BUND Rottenburg + Kastanienweg 2 + 72108 Rottenburg

16.03.2022
Bebauungsplan Rottenburg-Wendelsheim „Südlich des Arbachs“, Stellungnahme TöB

Abbildung 1: Einzugsgebiet des Arbaches bis Wendelsheim (Basis: Kartenservice LUBW 2022)

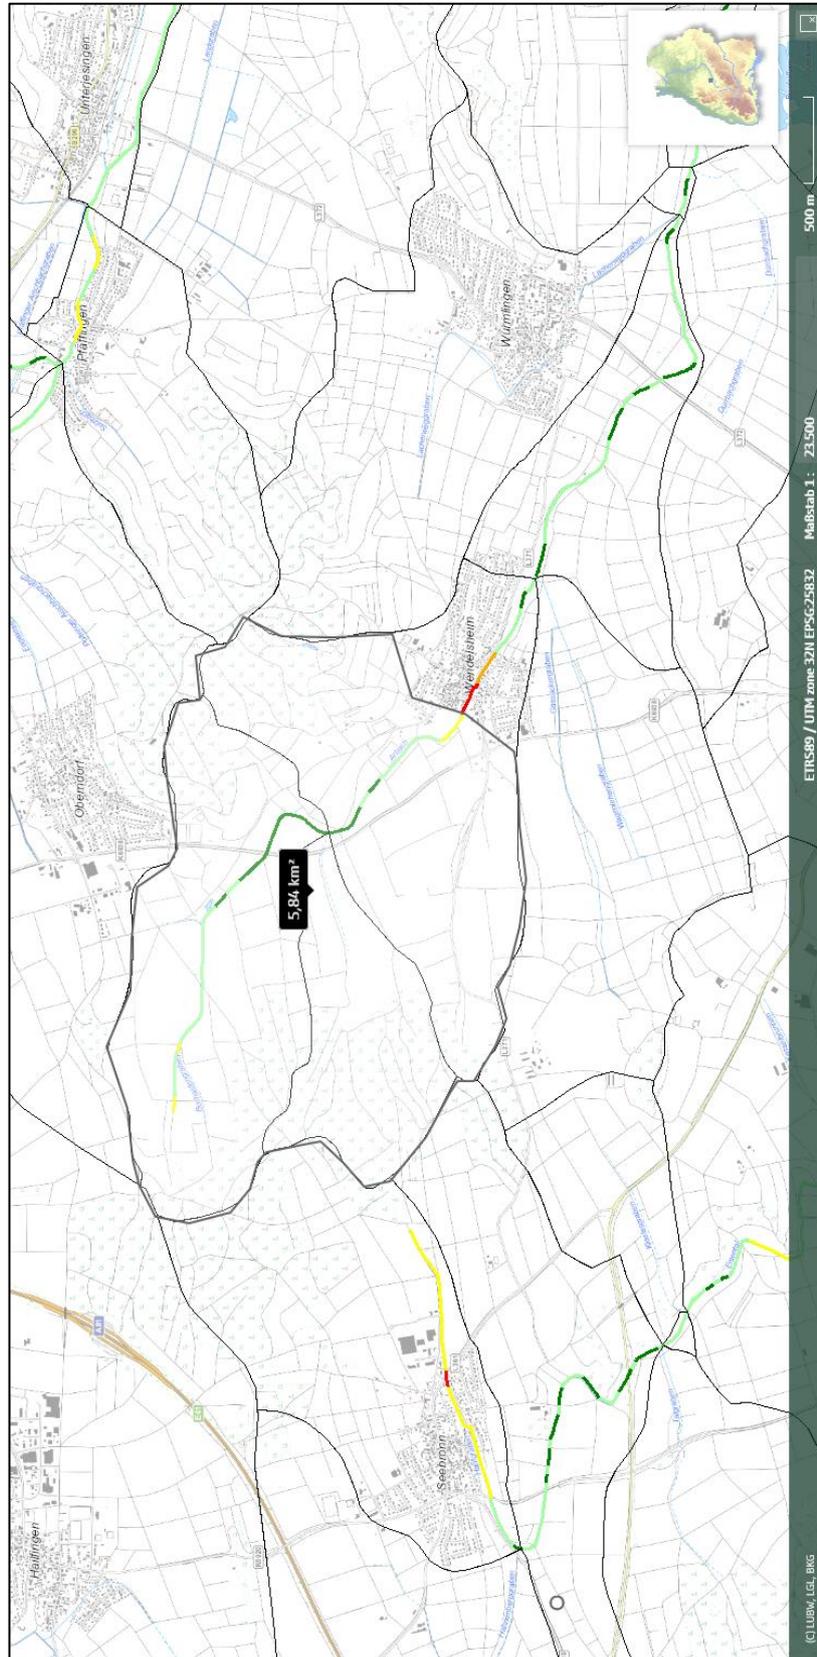
Wie bereits mit BPlan ausgewiesen liegen wesentliche Teile des Baugebietes im Bereich eines HQ100 bzw. HQ_{extrem}. Nach unserer Überzeugung ist die Gefährdung des überplanten Geländes gegenüber Sturzfluten allerdings wesentlich höher. Das Einzugsgebiet (EZG, Abb.1) des Arbaches beträgt bis zum BPlan etwa 5,84 km² und liegt zum größten Teil in Ackerflächen bzw. verdichteten Oberflächen (Sportplatzgelände). Bei einem nicht sehr unwahrscheinlichen Starkregenereignis mit ca. 20 l/m² auf einer Teilfläche von nur 2 km² dieses EZGs führt dies zu einer Wassermenge von 40 Mio. Liter Regenwasser. Auch wenn die Hälfte dieses Regenwassers versickern würde, was unter den vorliegenden Landnutzungen sehr unwahrscheinlich ist, würden an der angegebenen Stelle noch 20 Mio. Liter bzw. 20.000 m³ Niederschlagswasser anfallen. Die kurz darauf anschließende Verdohlung des Arbaches am Ende des Eisweiherweges wird das Risiko einer Überflutung großer Bereiche des geplanten Baugebietes zur Folge haben. Bei genauerer Betrachtung der Lage der aktuellen älteren (!) Bebauung ist zu erkennen, dass diesem Umstand bereits damals Rechnung getragen wurde (Abb.3).

Darüber hinaus ist in jedem Fall in der Planung ein Ausgleich für Retentionsflächen in die Planung zwingend mitaufzunehmen.
